リコール届出一覧表

リコール届出日：平成17年10月25日

VW ポロ 制動灯スイッチ改修

改善箇所説明図

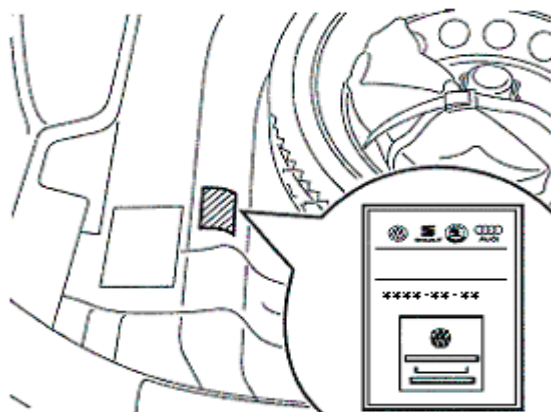
不具合発生箇所

制動灯スイッチ内部の接点の電気負荷に対する容量が不足しているため、制動装置作動時に接点が焼き付き、焼損または熱による変形が発生することがある。そのため、そのままの使用を続けると、制動灯が点灯したままの状態になる、または、制動灯が点灯しなくなり、シフトレバーが作動しなくなるおそれがある。

改善内容

全車両、制動灯スイッチを対策品に交換するとともに制動灯スイッチ配線にリレーを追加する。また、2005年モデル以外の車両については、上記対策とともに、エンジンECUのプログラムを変更する。
